**AUDIT TECHNIQUE INDÉPENDANT DES MARCHES EXÉCUTÉS
EN 2021 DANS LE DOMAINE DES INFRASTRUCTURES SCOLAIRES,
SANITAIRES, BÂTIMENTS ET ÉDIFICES PUBLICS ET HYDRAULIQUES**

**PROJET 9 : TRAVAUX D'ACHÈVEMENT DU PROJET DE CONSTRUCTION D'UN
LABORATOIRE A L'UNIVERSITÉ GASTON BERGE DE SAINT LOUIS**

Rapport définitif

Image 2 : Bâtiment 1 x 5 : Fissures sur les murs et les planchers

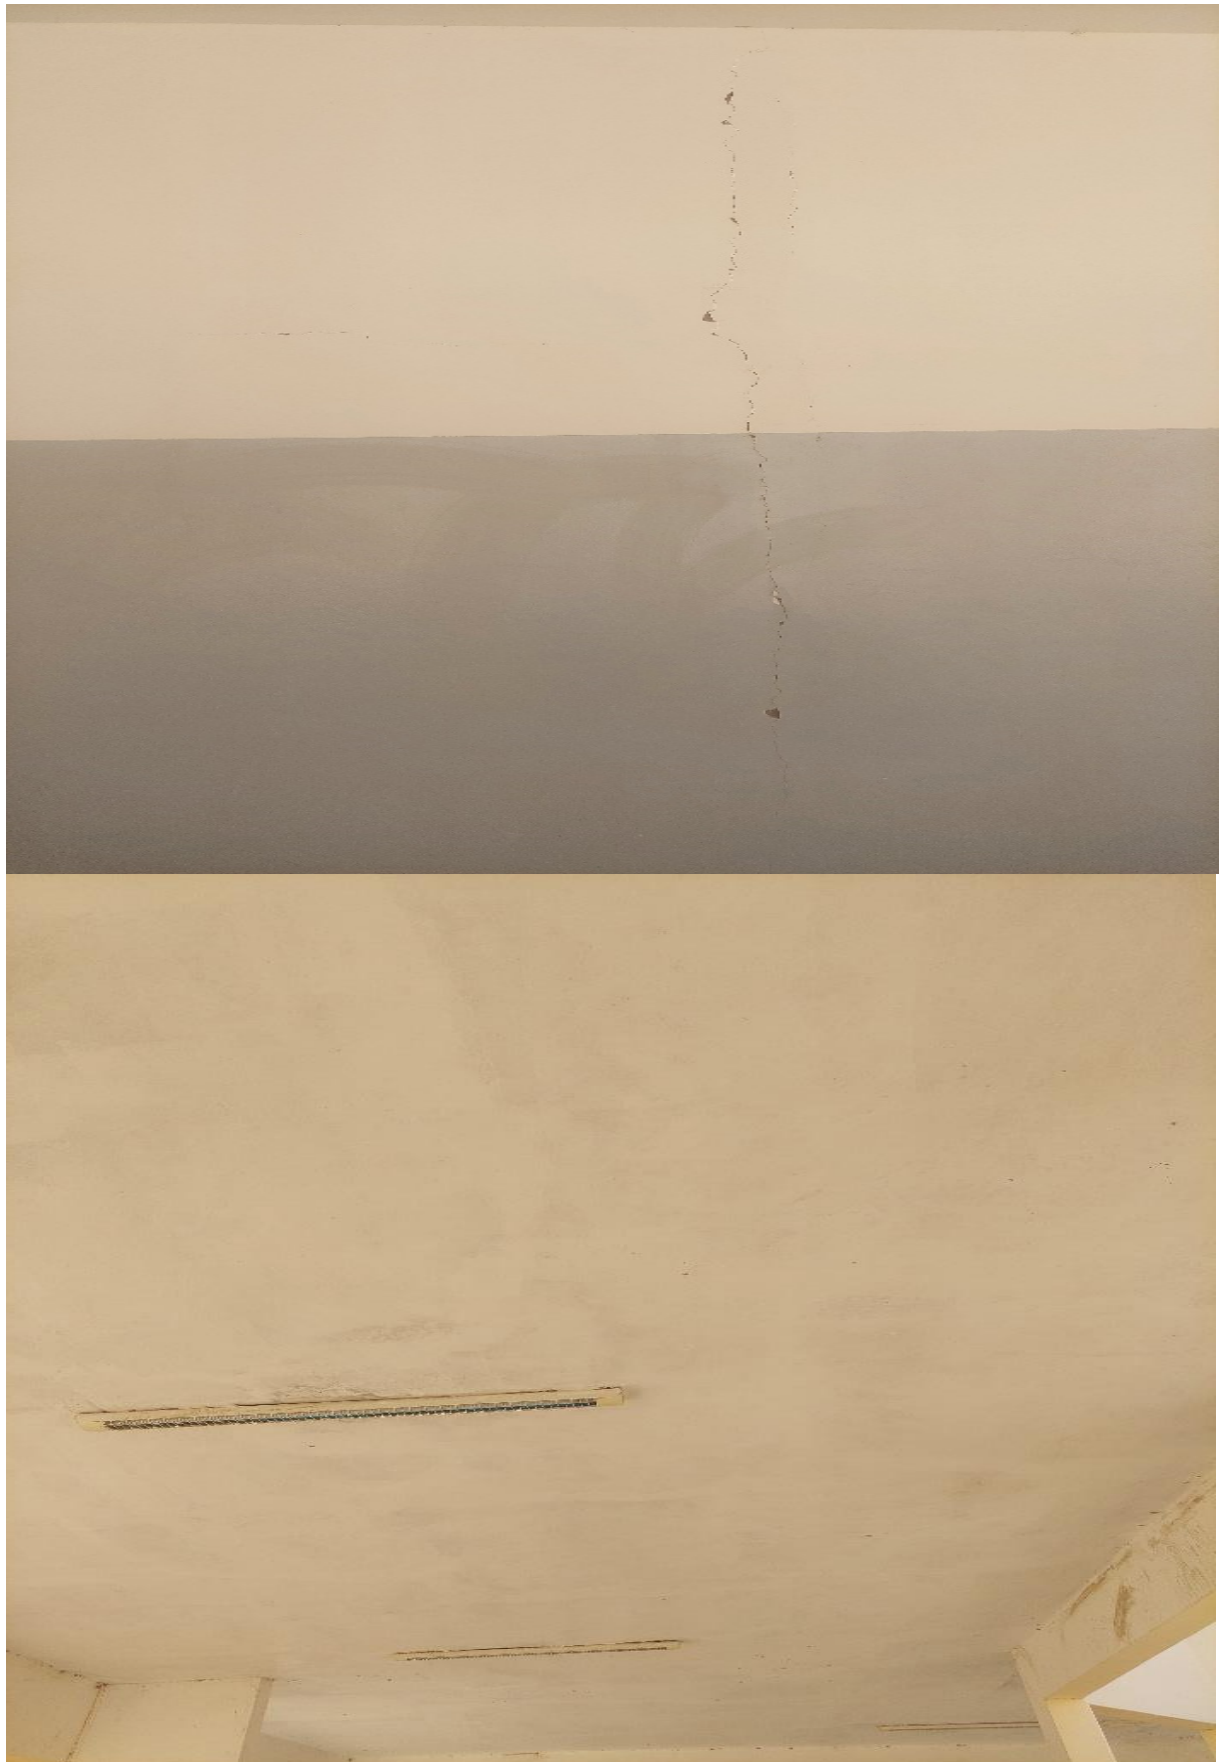
Constat N°1 : Nous observons des fissures sur les murs et les planchers du bâtiment.

Recommandation N°1 : Nous recommandons au MESRI de veiller à réparer ces fissures. Pour cela, il faudra les agrandir, poncer légèrement les bords de la fissure, dépoussiérer soigneusement et passer un pinceau humide à l'intérieur et à l'extérieur de la fissure, boucher la fissure en débordant un peu et laisser l'enduit (sable, ciment et grain de riz) faire un petit bourrelet en veillant à ne pas le lisser car il se rétracte un peu en séchant.

Une fois la couche sèche, il faut appliquer sur le bourrelet une nouvelle couche d'enduit (sable, ciment et grain de riz) après avoir gratté la couche en place pour faciliter l'accrochage et enlever les sardines.

Image 8 : Bâtiment 1 x 5 : Absence de couverture des nourrice de plomberie

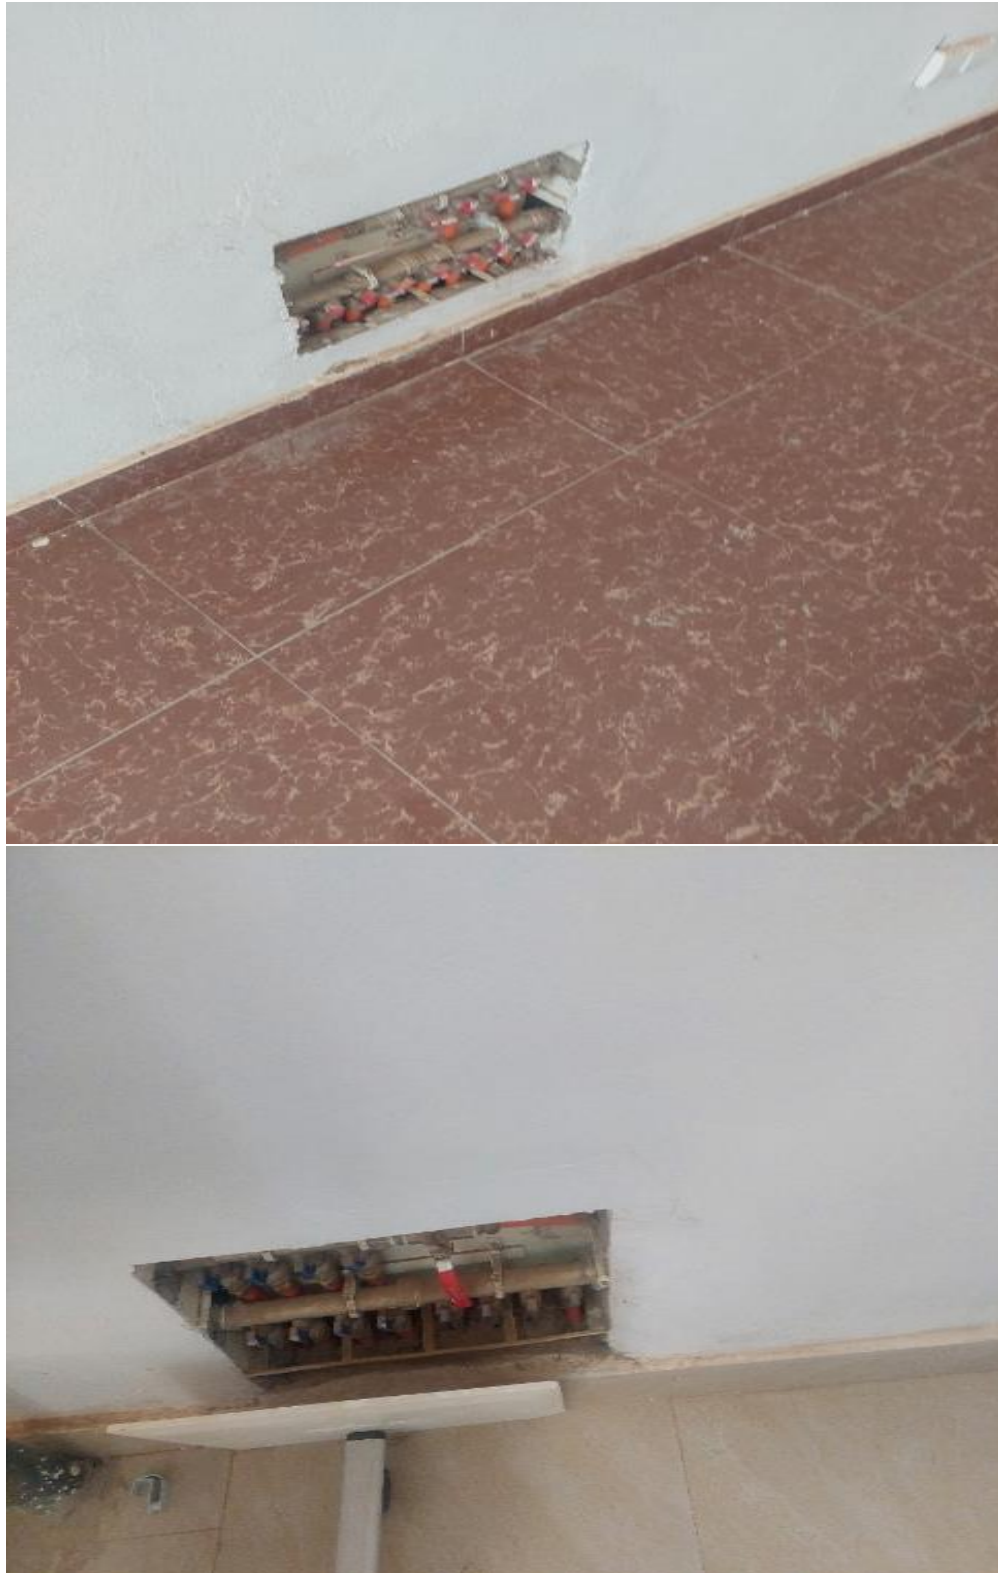
Constat N°7 : Les nourrices de plomberie ne sont pas protégées en raison de l'absence d'une couverture, d'où un risque de dégradation de l'installation.

Recommandation N°7 : Nous préconisons au MESRI la mise en place de couvercles des nourrices de plomberie.

Image 14 : Bâtiment 1 x 5 : Non-conformité entre les plans archis et les plans réalisés à propos des fenêtres

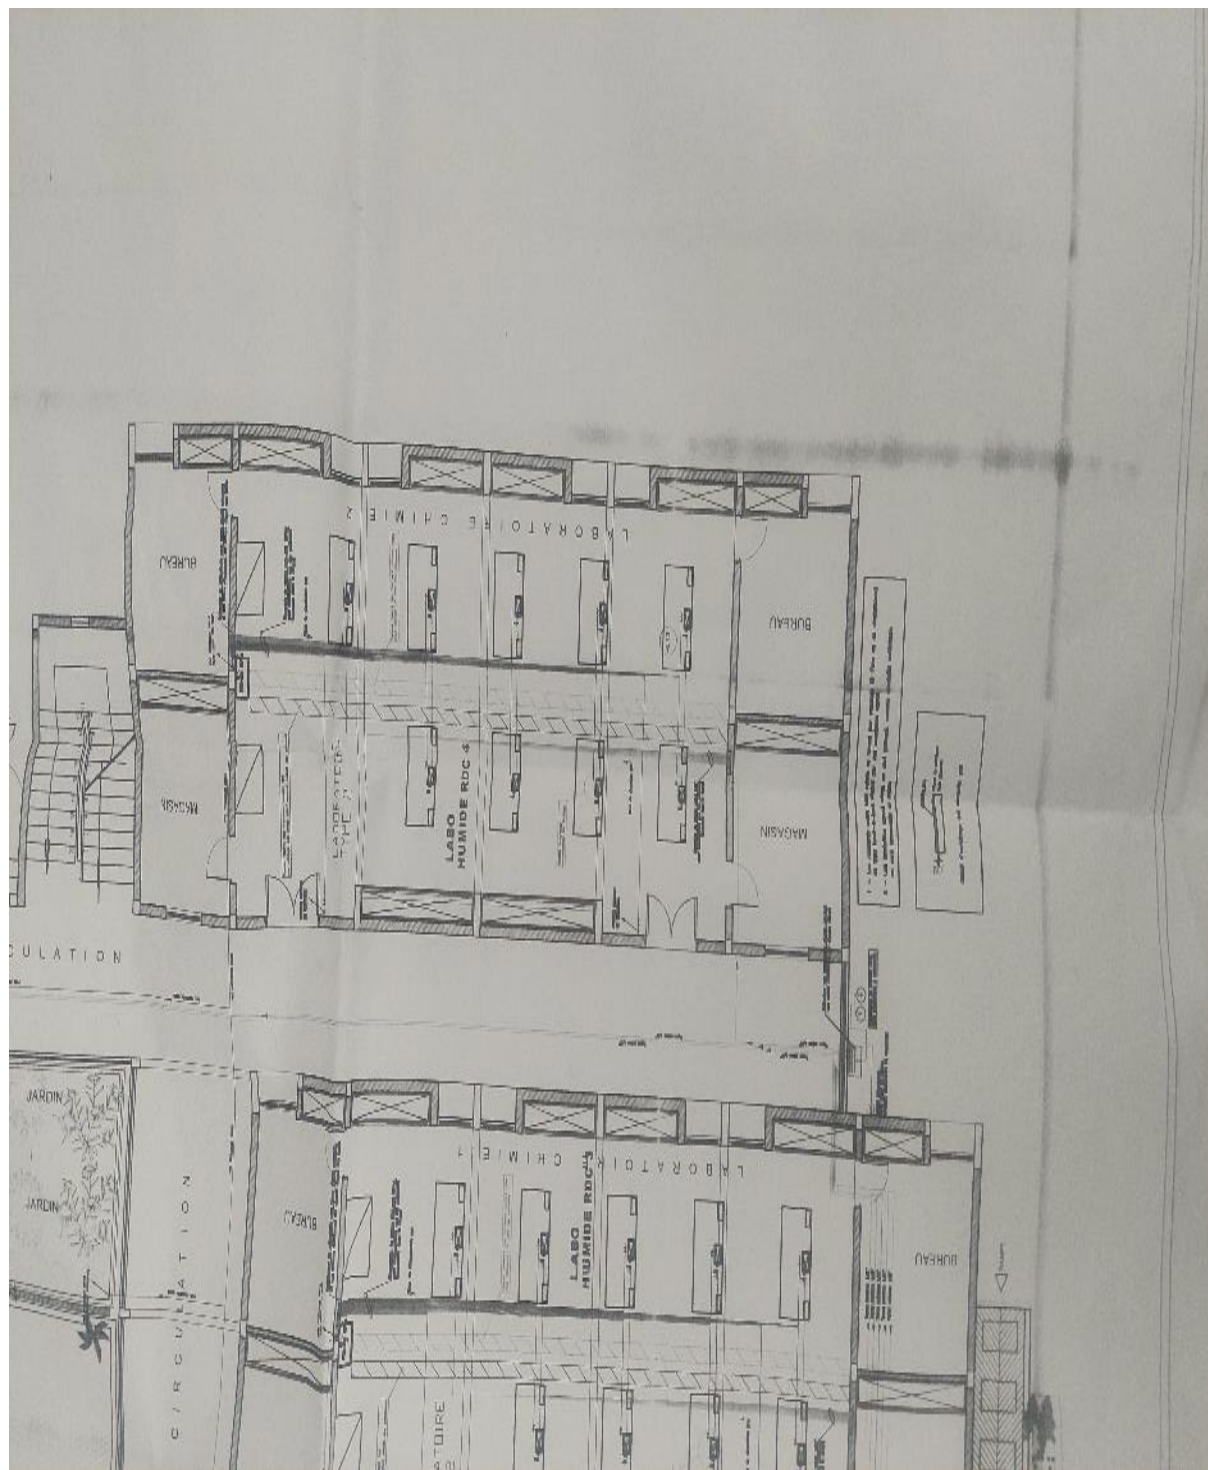
Constat N°13 : Les plans réalisés ne sont pas partiellement conformes avec les plans archis reçus le jour de la visite. En effet, les plans archis prévoient un retrait de la protection des fenêtres situées sur les longueurs des bâtiments pour l'aménagement de jardins. Notre visite a permis de noter que ceci n'a pas été réalisé.

Recommandation N°13 : Nous préconisons au MESRI de veiller au respect des plans archis et à la production et l'archivage des plans de recollement.

Image 15 : Bâtiment 1 x 5 : Non-conformité entre les plans archis et les plans réalisés à propos du patio

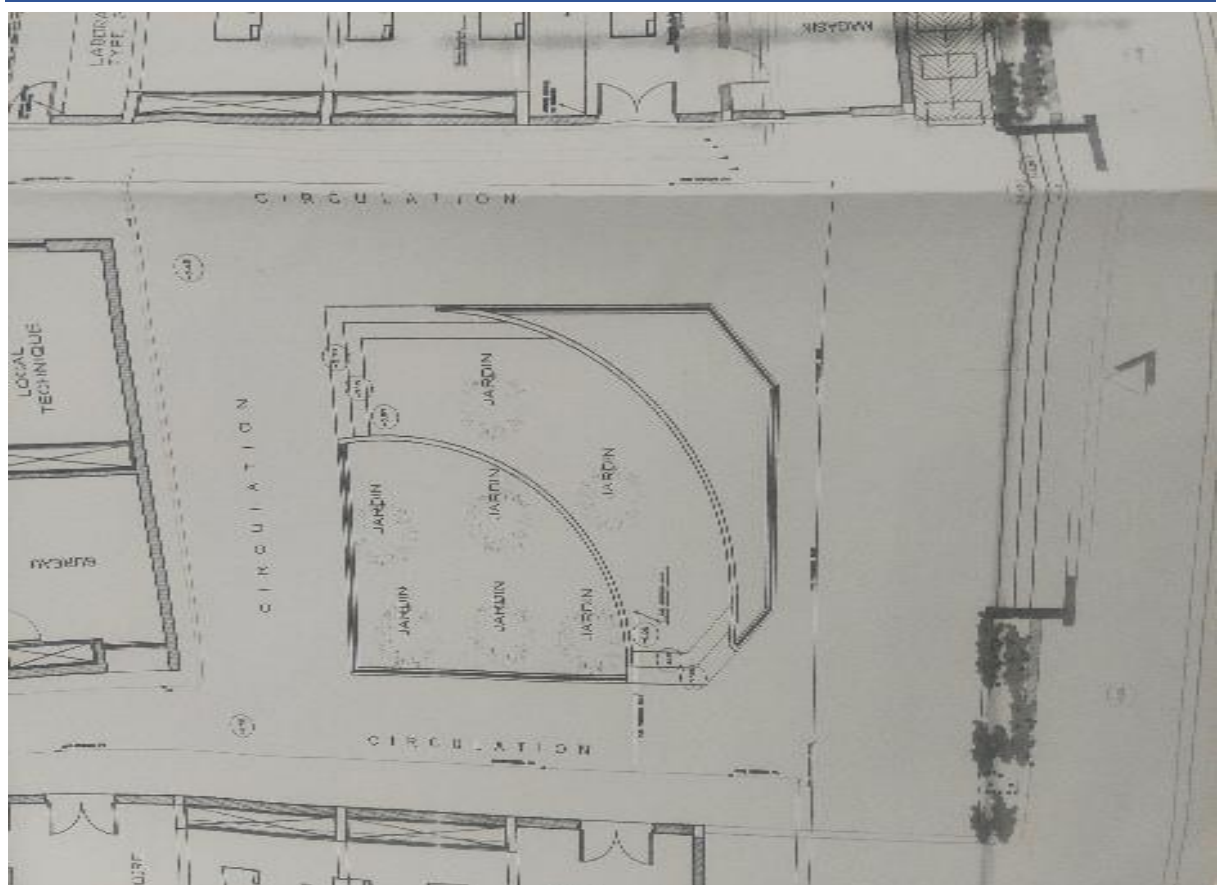
Constat N°14 : Les plans réalisés ne sont pas partiellement conformes avec les plans archis reçus le jour de la visite. En effet, les plans archis prévoient des aménagements au patio central du bâtiment. Notre visite a permis de noter que ceci n'a pas été réalisé.

Recommandation N°14 : Nous préconisons au MESRI de veiller au respect des plans archis et/ou à la production des plans de recollement.

Image 25 : Bâtiment 2 x 7 : Non-conformité entre les plans archis et les plans réalisés à propos des fenêtres

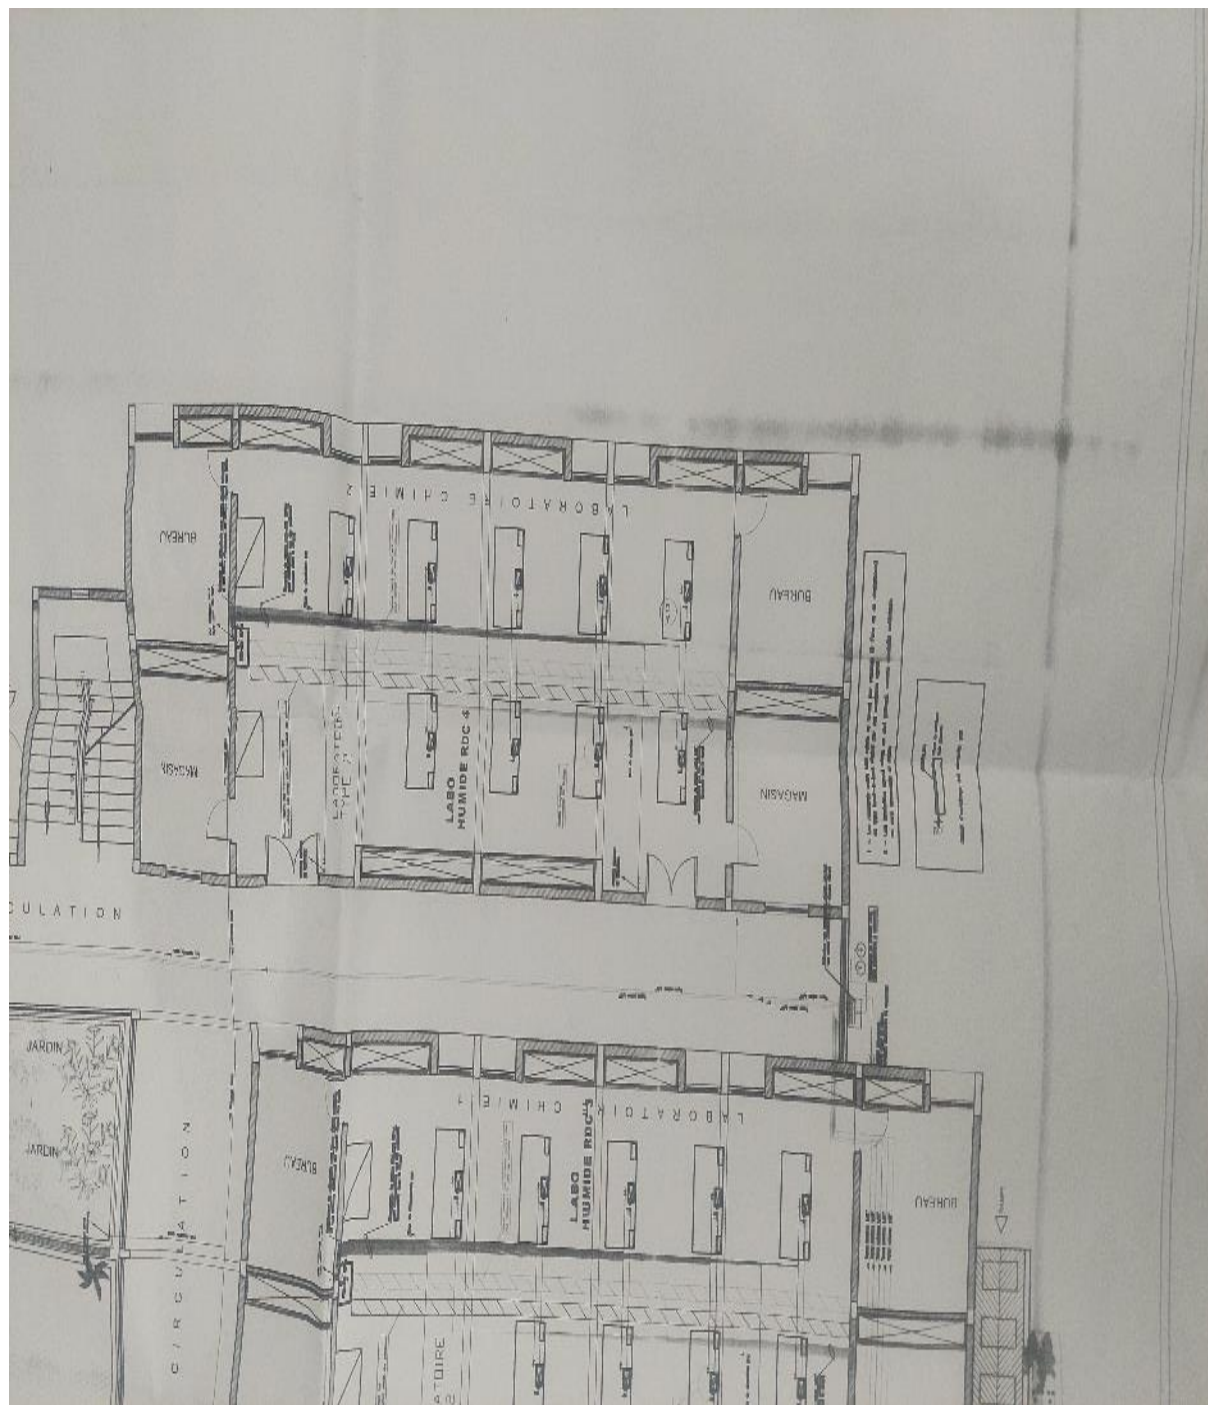
Constat N°9 : Les plans réalisés ne sont pas partiellement conformes aux plans archis reçus le jour de la visite. En effet, les plans archis prévoient un retrait de la protection des fenêtres situées sur les longueurs des bâtiments pour l'aménagement de jardins. Notre visite a permis de noter que ceci n'a pas été réalisé.

Recommandation N°9 : Nous préconisons au MESRI de veiller au respect des plans archis et à la production et l'archivage des plans de recollement.

Image 26 : Bâtiment 2 x 7 : Non-conformité entre les plans archis et les plans réalisés à propos du patio

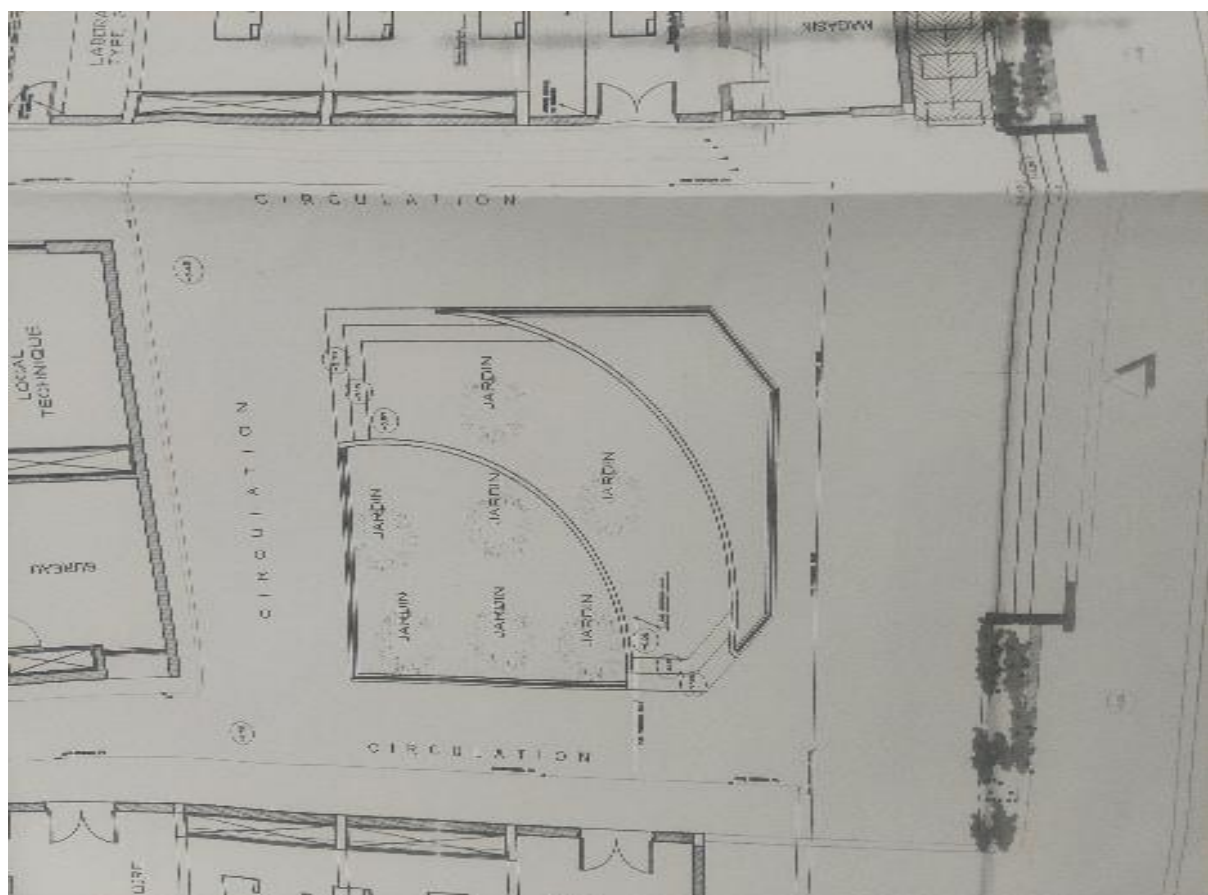
Constat N°10 : Les plans réalisés ne sont pas partiellement conformes avec les plans archis reçus le jour de la visite. En effet, les plans archis prévoient des aménagements au patio central du bâtiment. Notre visite a permis de noter que ceci n'a pas été réalisé.

Recommandation N°10 : Nous préconisons au MESRI de veiller au respect des plans archis et/ou à la production des plans de recollement.
